# mcHF rf-Board-04 Modifikationen (oben) Stand: 20.11.2015

# mcHF rf-Board-04 Modifikationen (unten) Stand: 20.11.2015

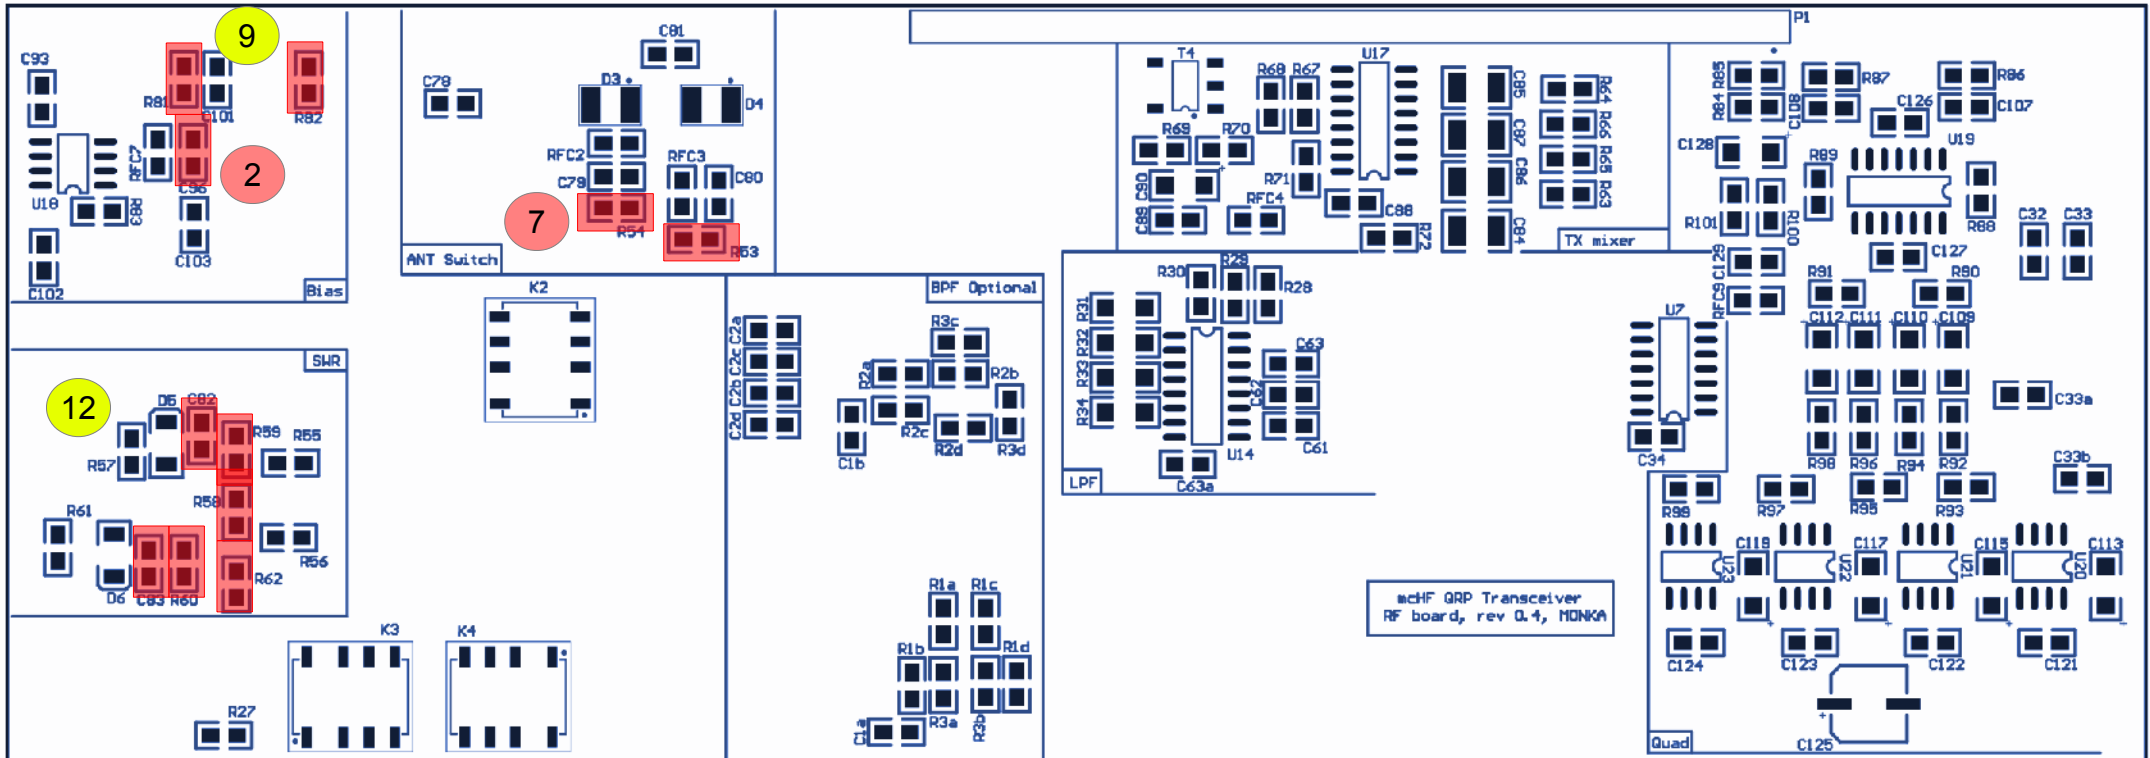
Veränderungen nach Beschreibung

X leer

Pflicht

Kür

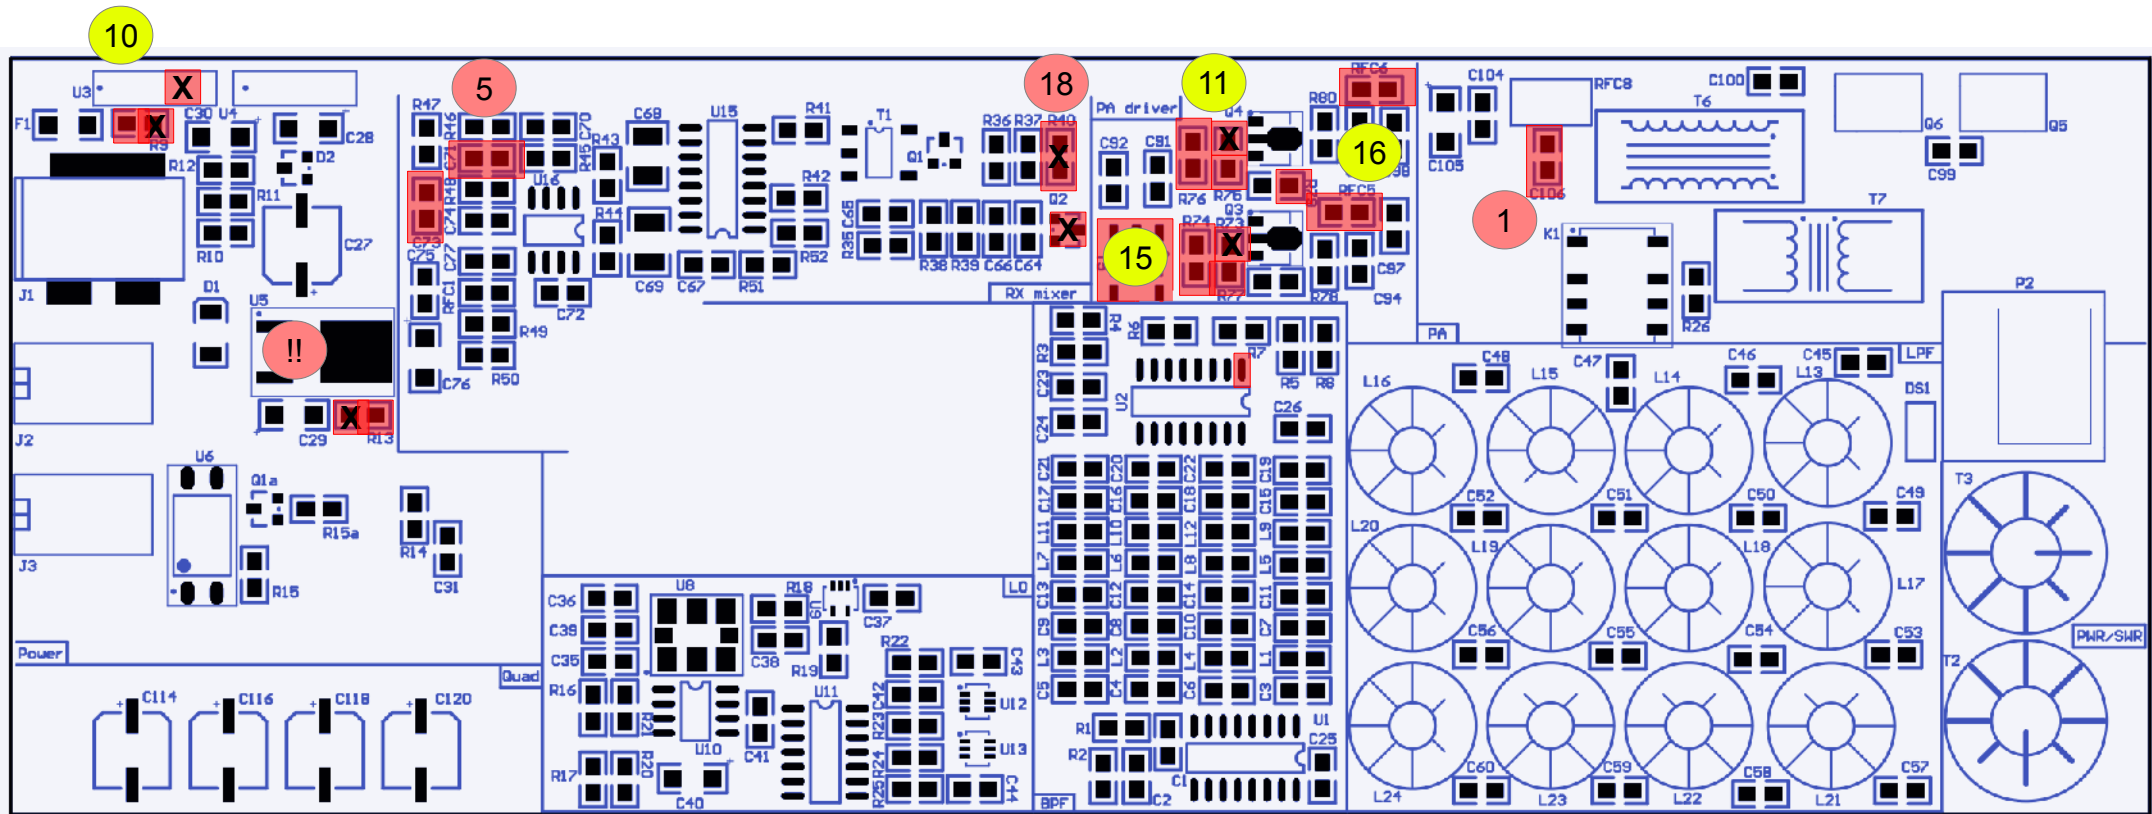
Veränderungen nach Beschreibung

X leer

Pflicht

Kür

!! bei MØNKA-Bausatz U5 durch LF33ABDT-TR ersetzen
